Keuringsverslag van een elektrische laagspanning- en zeer lage spanningsinstallatie

NIET CONFORM

Straatnaam: Olmenweg
 Huisnummer: 23
 Busnummer:
 Postcode: 3970
 Gemeente: LEOPOLDSBURG
 Land: België

Afbeelding schakel- en verdeelbord:

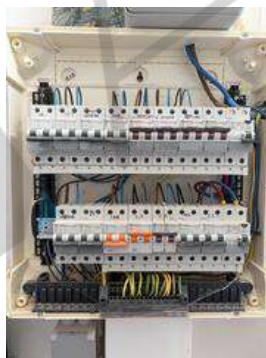
- I1.01 Eéndraadschema van de installatie is niet aanwezig. (Boek 1 Afdeling 2.12 - 2.13 en 3.1.2)
- I1.03 Situatieschema van de installatie is niet aanwezig. (Boek 1 Afdeling 2.12 - 2.13 en 3.1.2)

- I2.04 De spreidingsweerstand is groter dan 30 Ohm en kleiner dan 100 Ohm, maar de aanvullende maatregelen met betrekking tot de differentieelstroombeschermingsinrichtingen zijn niet uitgevoerd. (Boek 1 Onderafdeling 4.2.3.2. en 5.4.2.1.)

- I5.01 De aanduiding van de stroomkringen en/of apparatuur, aansluitklemmen, enz dient aangebracht of vervolledigd te worden. (Boek 1 Onderafdeling 3.1.3.1. en 3.1.3.3.A. en 5.1.6.1)

- I8.17 De niet-gebruikte leidingen verwijderen of aan de uiteinden te isoleren. (Boek 1 Onderafdeling 4.2.3.3.b)
- I9.02 Loshangende schakelaars, contactdozen en/of aftakdozen dienen degelijk bevestigd te worden. (Boek 1 Afdeling 1.4.1. & 1.4.2)

- I9.03 Loshangend elektrisch materieel dient degelijk bevestigd te worden. (Boek 1 Afdeling 1.4.1. & 1.4.2)
- I9.07 Niet alle contactdozen op LS zijn kinderveilig conform NBN C 61-112-1:2017. (Boek 1 Onderafdeling 1.4.2.3. en 5.3.5.2.)
